Onderwerp Resultaat incidentele controle

AZC Albergen

Rapport Brandveiligheid Logies - BBL

Object gegevens	
Objectnaam	AZC Albergen
Adres	Gravendijk 6 7665 SK Albergen
Contactpersoon	Dhr.  (gemeente Tubbergen)
Kenmerk inspectie	
Zaaknummer	Z2025-003041
Datum inspectie	04/08/2025
Type controle Incidentele controle op verzoek van gemeente Tubbergen.	
Inspecteur	
Gebruiksfunctie	Logiesfunctie in een logiesgebouw met 24-uursbewaking
Bevoegd gezag	Tubbergen
Resultaat controle	B3
Ondertekening

Foto 2

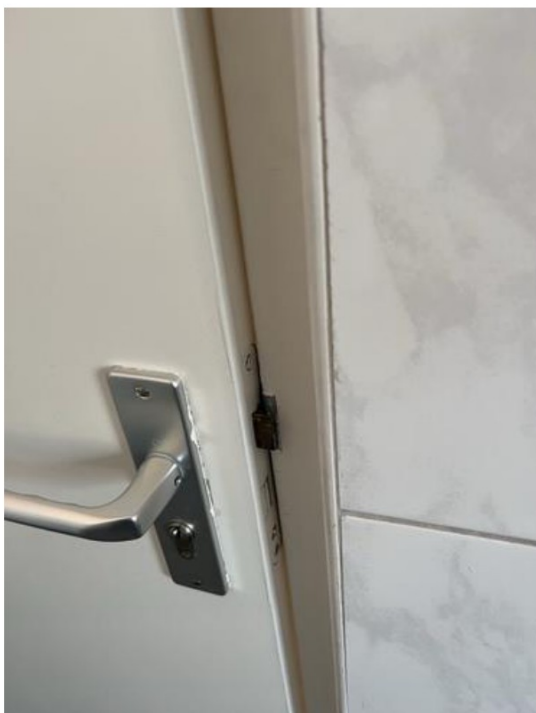
VLUCHTROUTES	
Heeft het bouwwerk zodanige vluchtroutes dat bij brand een veilige plaats kan worden bereikt? (Besluit Bouwwerken Leefomgeving 2024: artikel 3.49 t/m 3.60) Op de vluchtroute achter de kantine voor het personeel (ruimte BG-13) staan waskarren gestald. Deze blokkeren de vluchtroute. Men dient deze te verwijderen uit de vluchtroute.   Foto 1 Foto 2	NEE
Kunnen de deuren in de vluchtroutes geopend worden zonder gebruik te maken van een sleutel? (Besluit Bouwwerken Leefomgeving 2024: artikel 6.21, lid 1)	JA
Zijn de vluchtroutes onbelemmerd en voldoende vrij van obstakels? (Besluit Bouwwerken Leefomgeving 2024: artikel 6.4)	JA
AANVULLENDE OPMERKINGEN	
Aanvullende opmerkingen in het kader van 'Veilig vluchten bij brand'?	NEE
